**Усиление колонн и вертикальных связей ЭСПЦ-2, Главный корпус в осях А-Д/1-27**

417-08.21-АС1

Изм.	№ док.	Подп.	Дата
1	515-02.22	<i>Мокнов</i>	23.02.22

Разрешение		Обозначение		417-08.21-АС1			
515-02.22		Наименование объекта строительства		Усиление колонн и вертикальных связей ЭСПЦ-2, Главный корпус в осях А-Д/1-27			
Изм.	Лист	Содержание изменения		Код	Примечание		
1	1.2	1. В ведомость рабочих чертежей добавлена информация в столбец "Примечания"; 2. В ведомость рабочих чертежей добавлен лист 22.		1			
1	1.3	1. Добавлена ведомость основных комплектов.		1			
1	1.4	1. Изменен номер ветрового района; 2. Изменена актуализация ГОСТ 23118-2019.		1			
1	1.5	1. Изменена актуализация СП 131.13330.2020.		1			
1	1.11	1. Изменена актуализация ГОСТ 23118-2019; 2. Изменена актуализация СП 48.13330.2019.		1			
1	1.12	1. Изменена актуализация ГОСТ 23118-2019.		1			
1	1.14	1. Изменена актуализация ГОСТ 23118-2019; 2. Изменена ссылка на таблицу ГОСТ 23118-2019.		1			
1	1.15	1. Изменена актуализация ГОСТ 9.402-2004.		1			
1	2	1. Добавлен пункт примечаний 6.		1	Кол-во уч-ов - 1

2-2 (Ось Б)  
Пролет А-Б

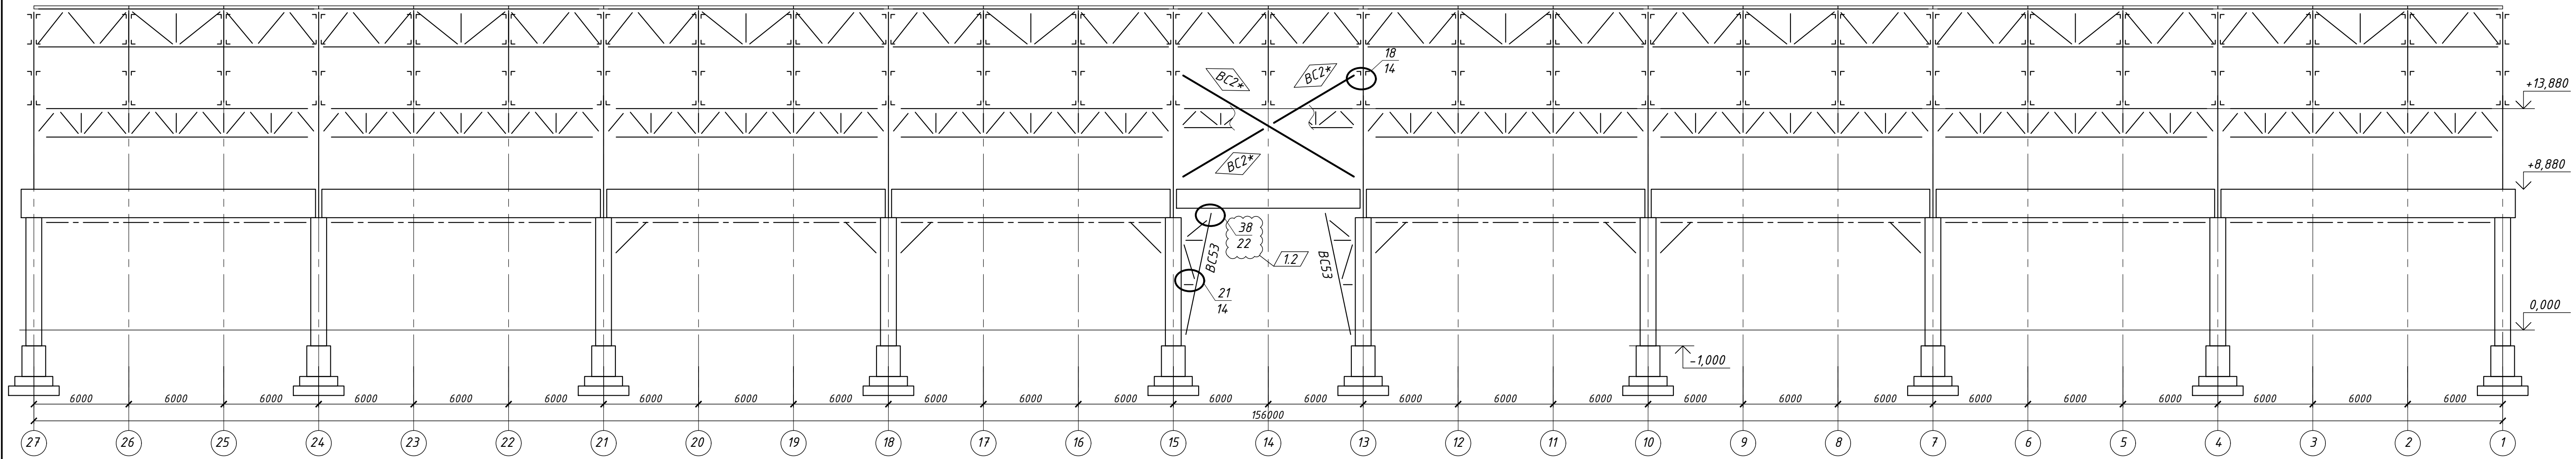
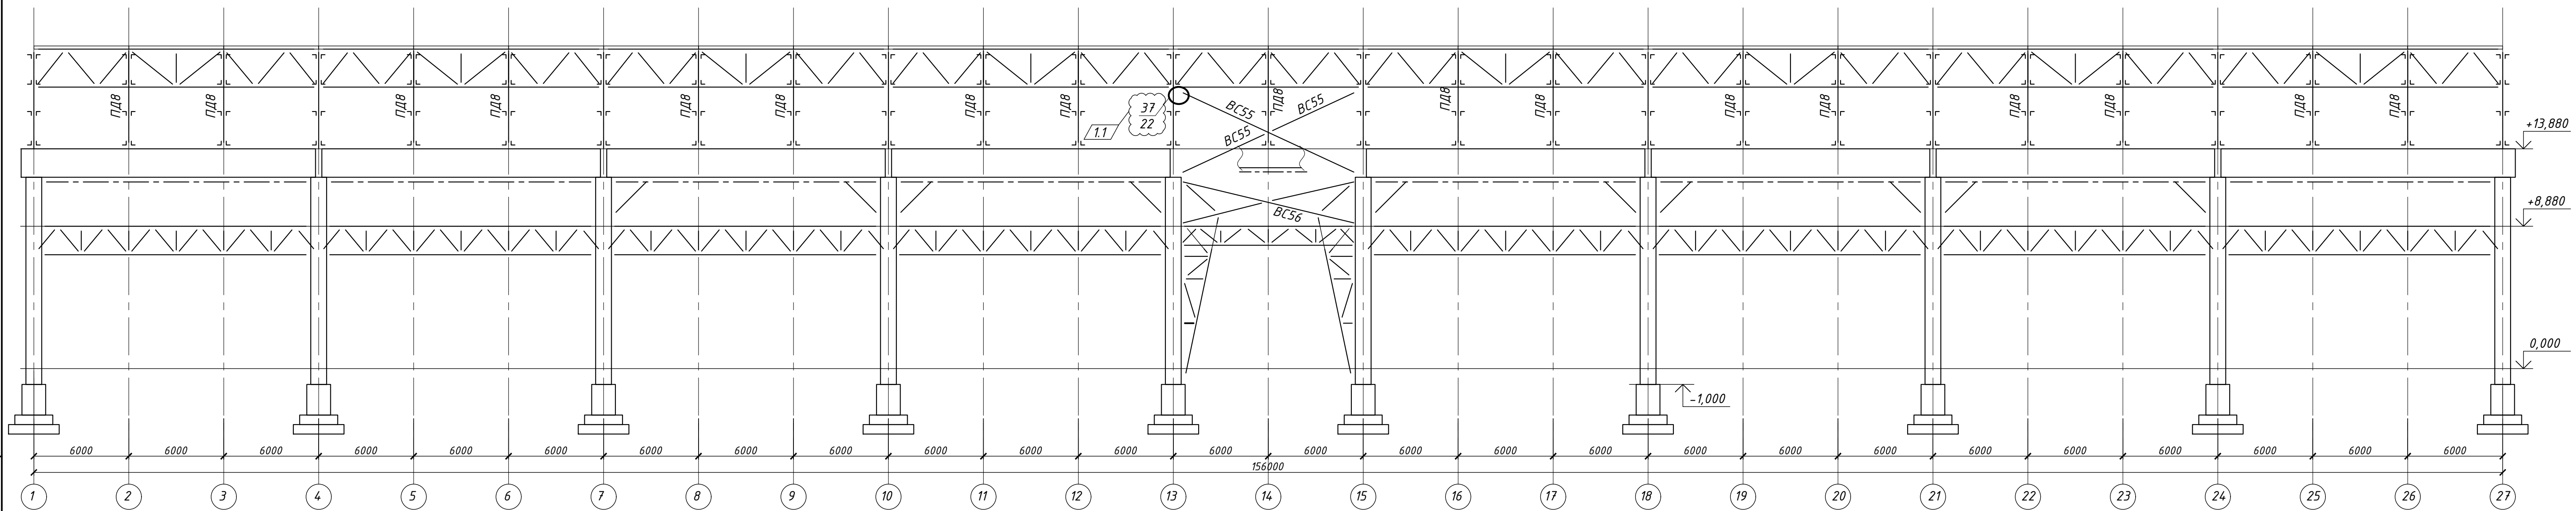
1	3	1. Добавлена маркировка существующих стропильных ферм; 2. Добавлен пункт примечаний 5.		1	Кол-во уч-ов - 2		
1	4	1. С разреза 3-3 снят узел 37; 2. С разреза 2-2 снят узел 38;		1	Кол-во уч-ов - 2		
1	6	1. С разреза 7-7 снят узел 38;		1	Кол-во уч-ов - 1		
1	10.6	1. В дефекте 16-1 изменена рекомендация по его устранению.		1			
1	10.13	1. В дефекте 25-1 изменена маркировка стойки фахверка.		1			
1	10.16	1. В дефекте 30-1 изменена рекомендация по его устранению.		1			
1	10.24	1. В дефекте 62-1 изменена маркировка стойки фахверка.		1			
1	10.32	1. В рекомендациях к дефектам 86-1, 87-1 изменена ссылка на рабочую документацию.		1			
1	10.35	1. Добавлен новый лист.		1			
1	11	1. В технологии выполнения сварочных работ изменен пункт 1; 2. Убран пункт примечаний 1.		1	Кол-во уч-ов - 2		
1	12	1. Убран пункт примечаний 1.		1	Кол-во уч-ов - 1		
1	13	1. В узле изменена маркировка устраняемого дефекта.		1	Кол-во уч-ов - 1

32  
2  
усиление колонн К6У

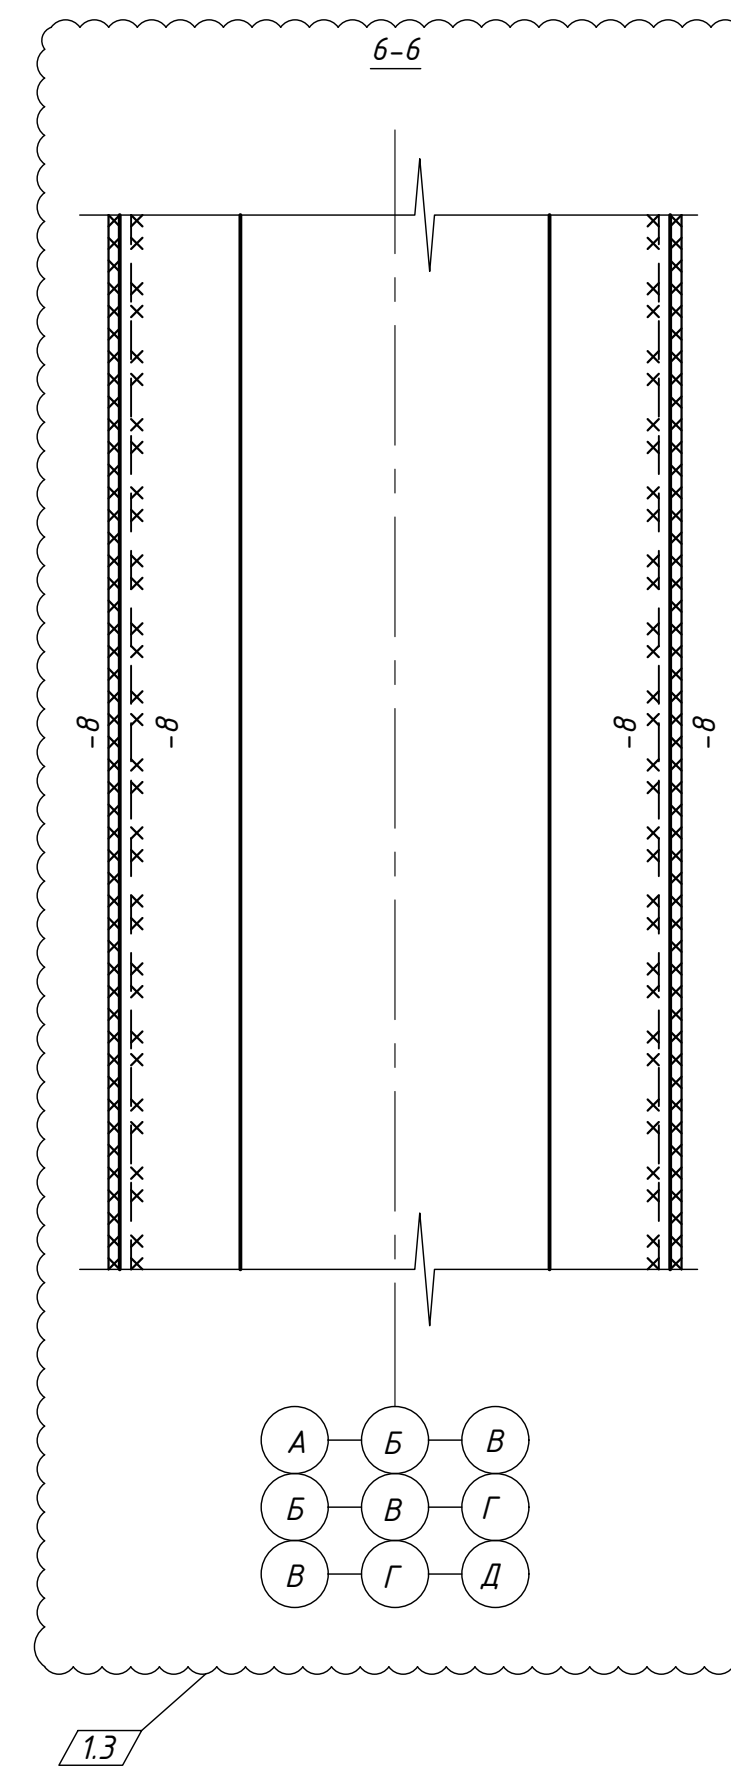
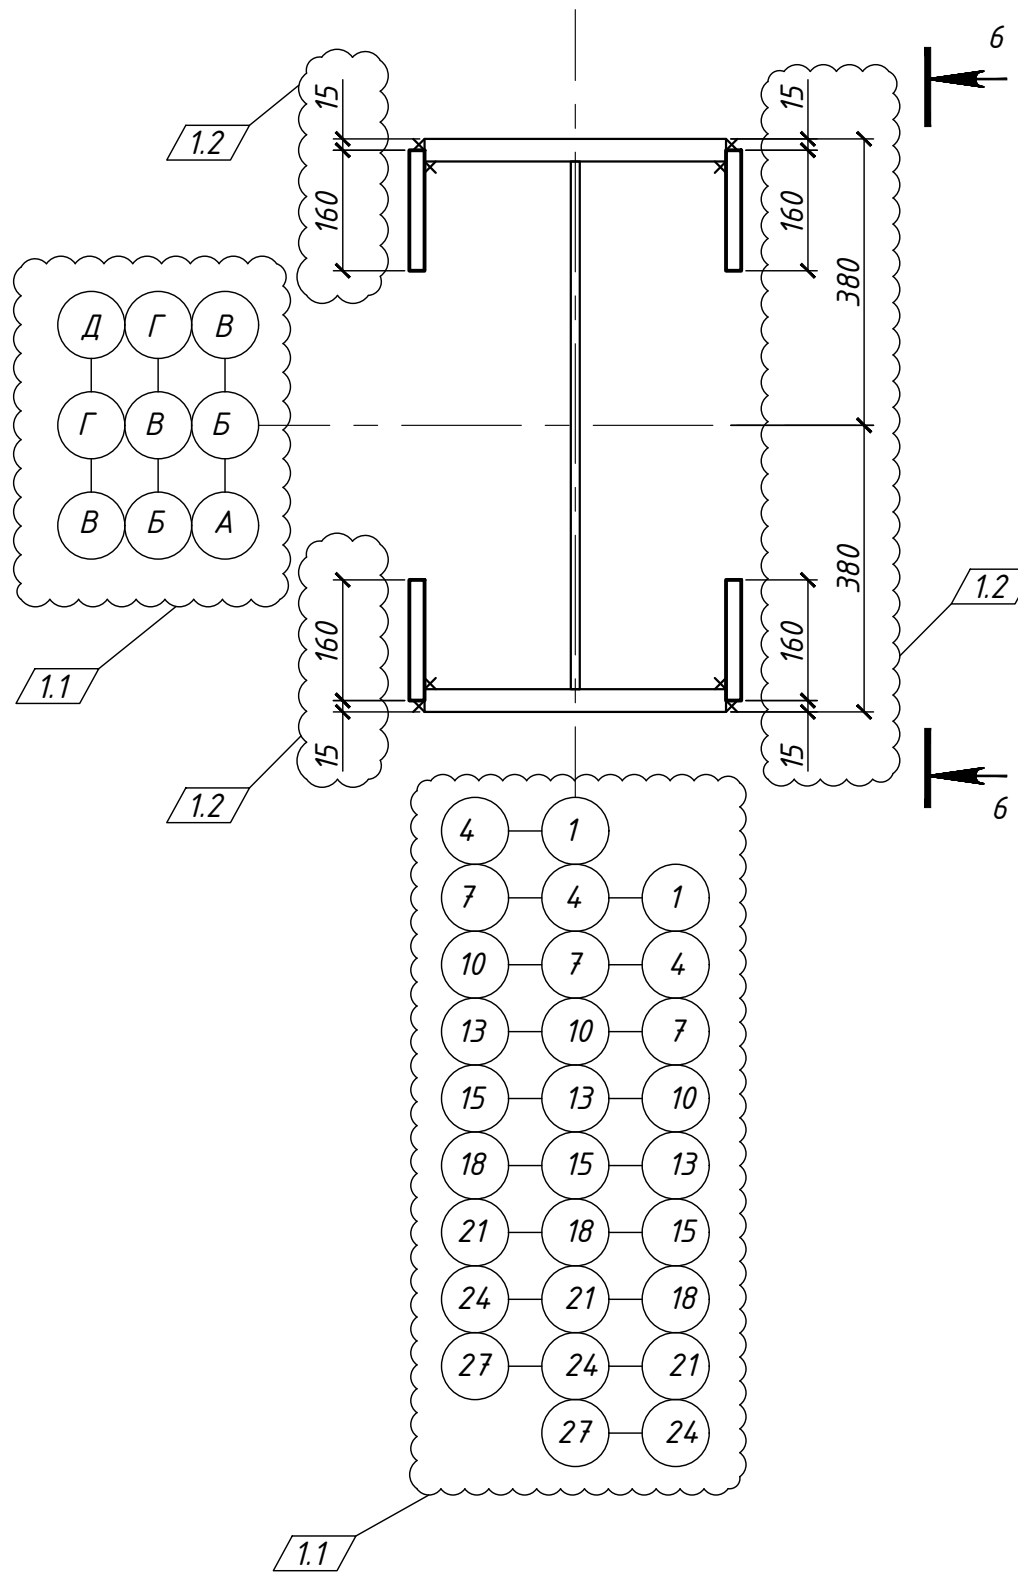
1	16	1. В узле 32 добавлены оси, в которых необходимо выполнить усиление; 2. Добавлены размеры и привязки элементов усиления; 3. Добавлен разрез 6-6; 4. Убраны пункты примечаний 6, 7, 8.		1	Кол-во уч-ов - 4		
Изм.внес	Шишлов	<i>Шишлов</i>	23.02.22	 <b>ПРОЕКСТАЛЬКОНСТРУКЦИЯ</b> <small>ОБЩЕСТВО С ОГРАНИЧЕННОЙ ОТВЕТСТВЕННОСТЬЮ</small>		Лист	Листов
Составил	Шишлов	<i>Шишлов</i>	23.02.22			1	2
ГИП	Московский	<i>Московский</i>	23.02.22

38 Этап №1  
4

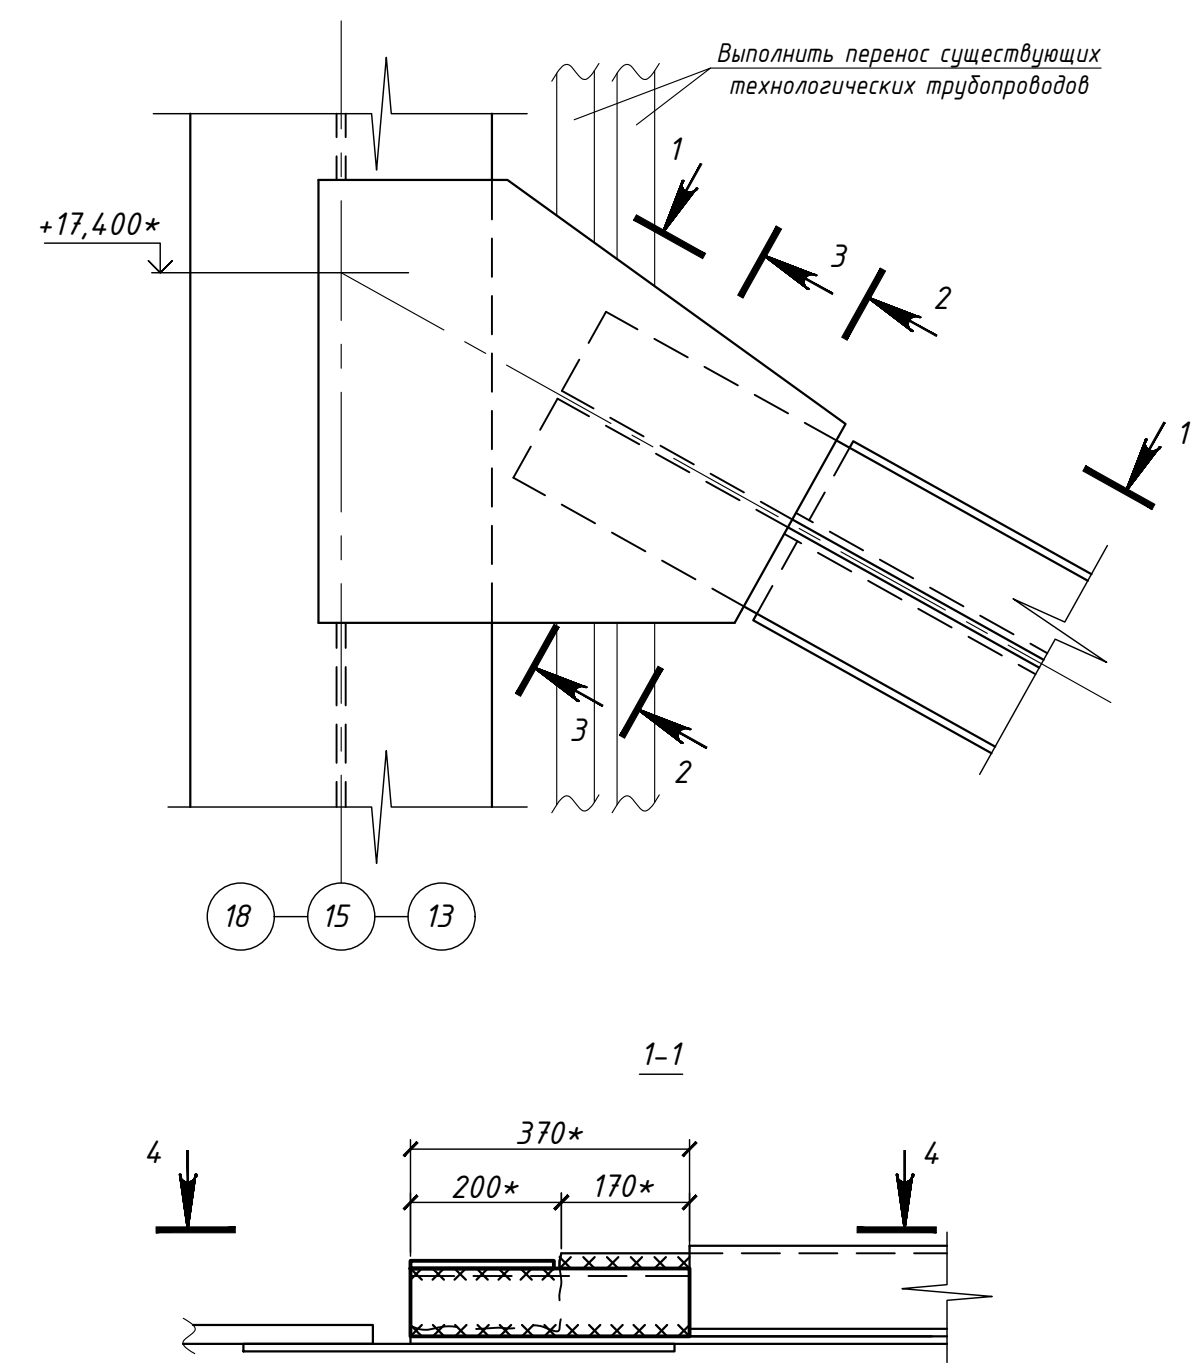
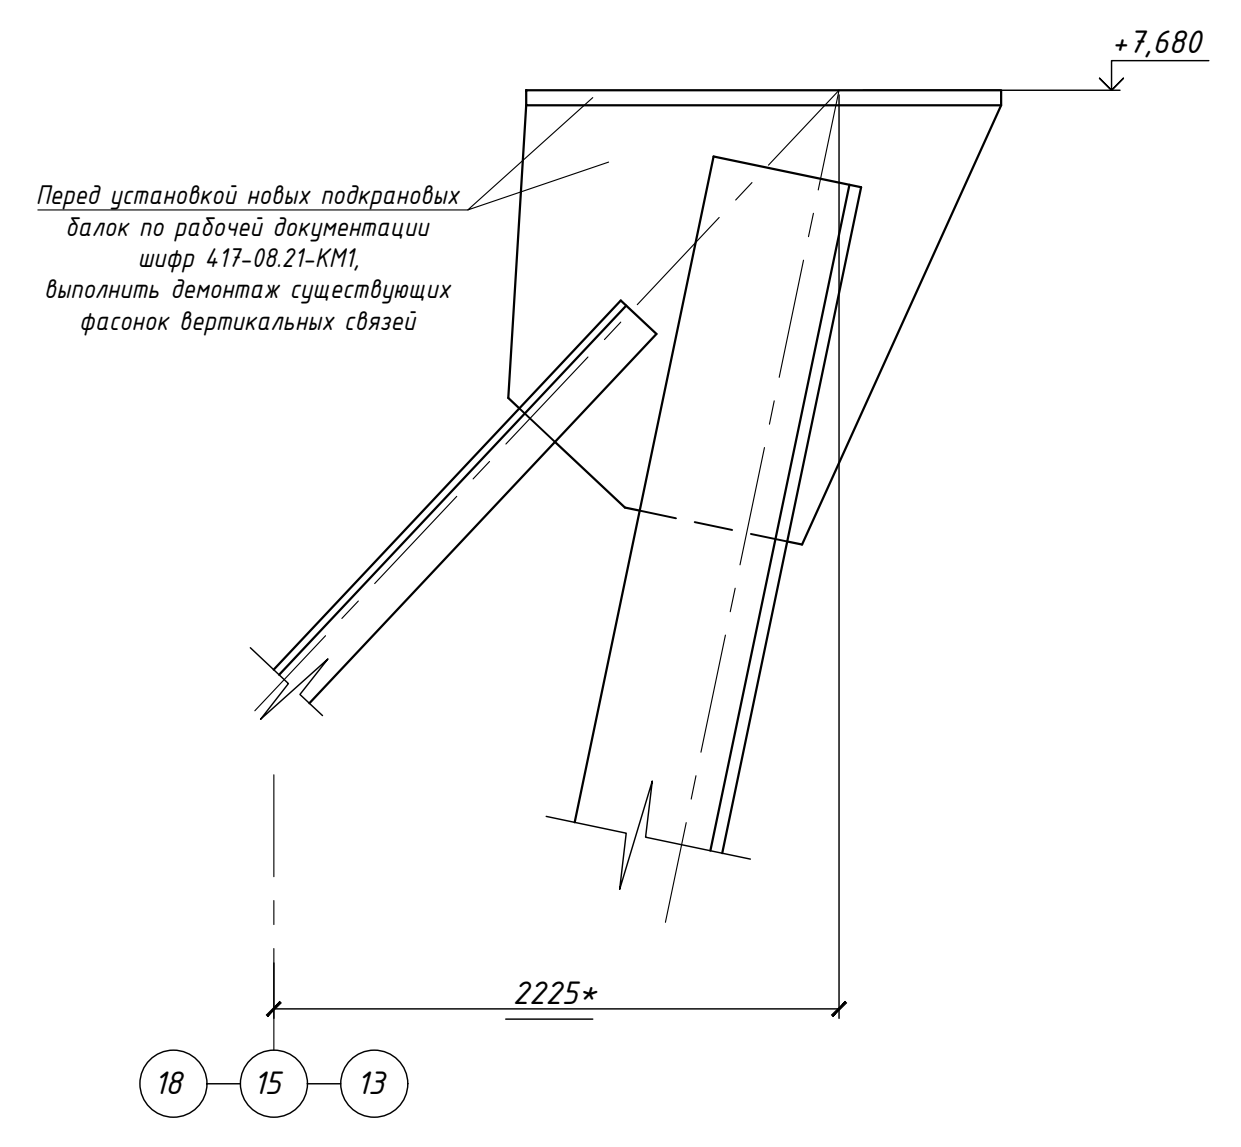
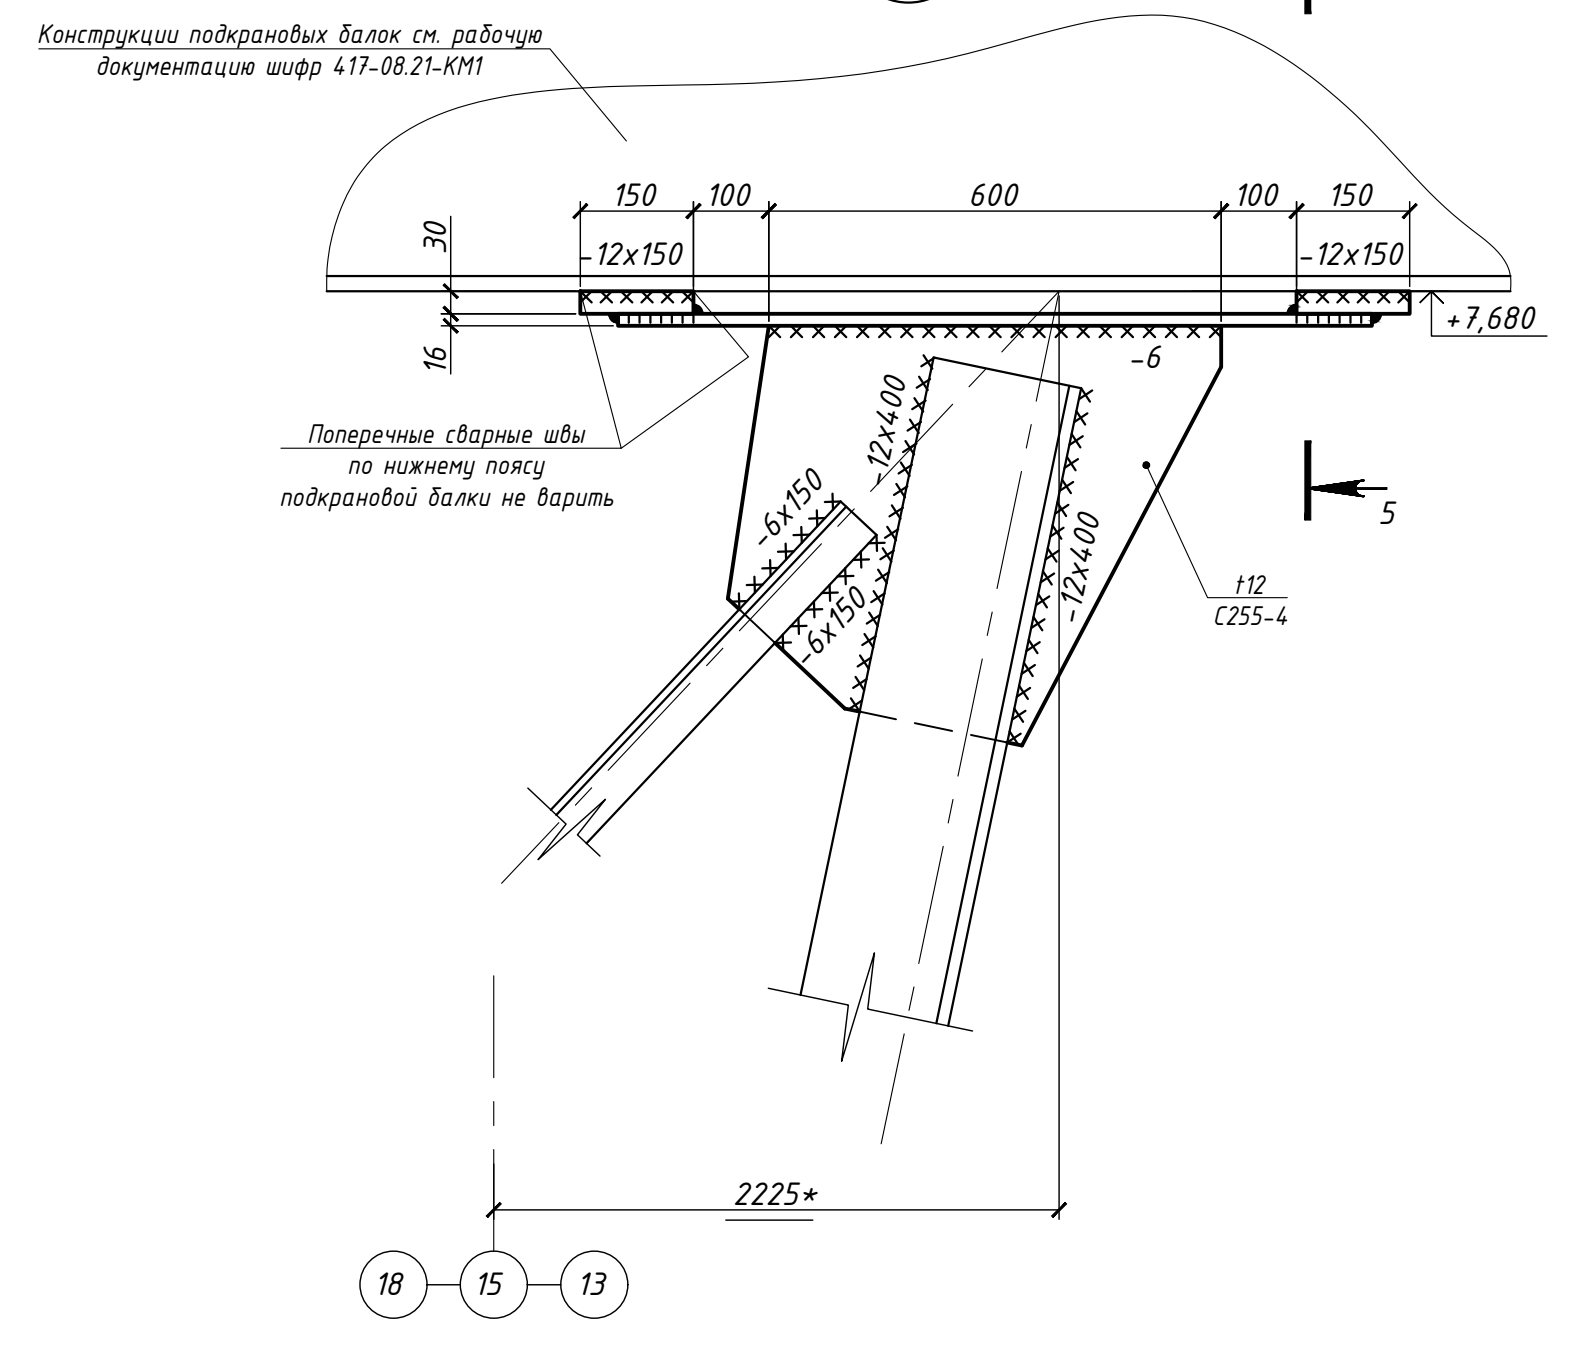
Разрешение		Обозначение	417-08.21-АС1		
515-02.22		Наименование объекта строительства	Усиление колонн и вертикальных связей ЭСПЦ-2, Главный корпус в осях А-Д/1-27		
Изм.	Лист	Содержание изменения		Код	Примечание
1	18	1. В порядке производства работ изменены пункты 1,2.		1	Кол-во уч-ов - 1
1	19	1. В порядке производства работ изменена маркировка узла; 2. В порядке производства работ изменены пункты 1,2.		1	Кол-во уч-ов - 2
1	20	1. В порядке производства работ изменена маркировка узла; 2. В порядке производства работ изменен пункт 1.		1	Кол-во уч-ов - 2
1	22	1. Добавлен новый лист.		1
